改善箇所説明図②

農耕トラクタのかじ取り装置において、シリンダキャップの製造指示が不適切なため、シリンダキャップの角部の面取りが大きいものがある。そのため、ハンドル操作を行うとシリンダキャップが当該キャップの位置ずれを防止するための止め輪を噛み込み、そのままの状態で使用を続けると、止め輪が破損し、シリンダキャップが外れて、オイルが漏れ、最悪の場合、ハンドル操作ができなくなるおそれがある。

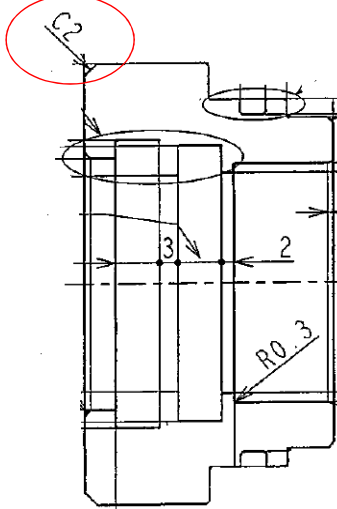
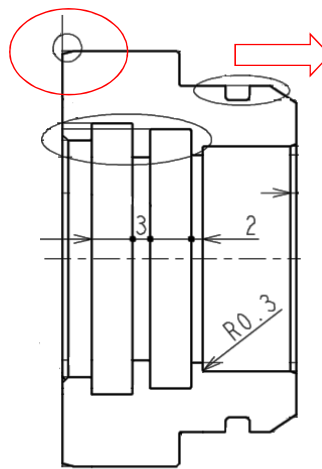
不具合発生箇所

改善内容

全車両、シリンダキャップを対策品に交換する。
